Avis délibéré
de la Mission régionale d'autorité environnementale
Provence-Alpes-Côte d'Azur
sur la révision générale du plan local d'urbanisme (PLU) de
Briançon (05)

N° MRAe
0001249/A PP

Figure 4: Périmètres de l'OAP Saint-Blaise et aire de présence de la Drave des Bois (source : rapport de présentation)

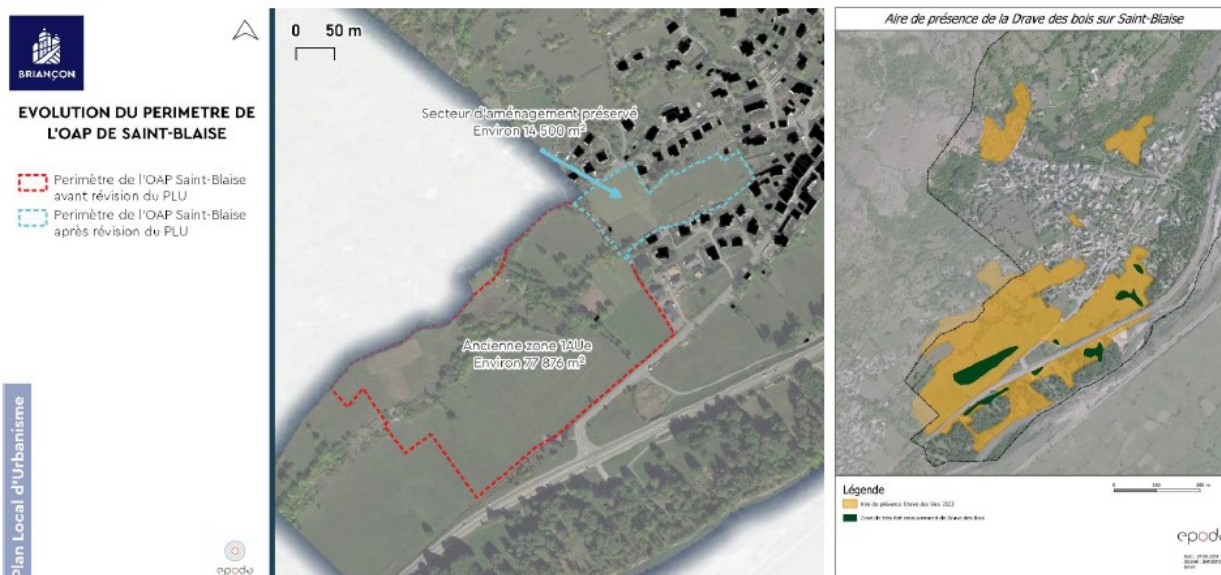
L'analyse des incidences de la révision du PLU sur la biodiversité porte notamment sur les secteurs de projet. L'OAP Saint-Blaise, d'une superficie de 1,45 ha, au sein de laquelle est prévue la construction de 40 logements, est identifiée comme répondant à des enjeux forts, car elle est située dans l'aire de répartition d'une espèce protégée de flore, la Drave des Bois.

L'évaluation environnementale indique qu'« *entre 2019 et 2023, différents inventaires réalisés par le CBNA et Epode ont permis de localiser précisément l'aire de répartition de la Drave des Bois sur Saint Blaise ainsi qu'initier un Plan Local de Gestion de l'espèce sur Saint Blaise devant s'intégrer dans le Plan de Conservation régionale de l'espèce, porté par le CBNA* ». Il est également fait état de la réduction du périmètre de l'OAP (à hauteur de près de 80 %) afin de préserver cette espèce (cf. figure 3 infra).

Pour la MRAe, dans le cadre de la mise en œuvre de l'évitement, première étape de la séquence « éviter, réduire, compenser », la présence d'une espèce protégée sur l'intégralité du secteur de projet aurait du conduire la commune à interroger l'urbanisation de ce secteur. Alors même que l'évaluation environnementale identifie des enjeux forts, elle renvoie pour leur prise en compte au stade de l'aménagement du site, en faisant référence à une procédure dérogatoire dont la mise en œuvre, par principe, présente un caractère exceptionnel.

Pour la MRAe, au regard du classement de ce secteur en zone à urbaniser en dépit des forts enjeux identifiés, le PLU révisé ne démontre pas la préservation de la biodiversité telle qu'attendue au stade de la planification.

La MRAe recommande, au regard des forts enjeux de biodiversité identifiés, de reprendre la séquence éviter-réduire-compenser pour le secteur de projet Saint-Blaise en privilégiant l'évitement ou, à défaut, de présenter des mesures compensatoires justifiant de l'absence de perte nette de biodiversité.
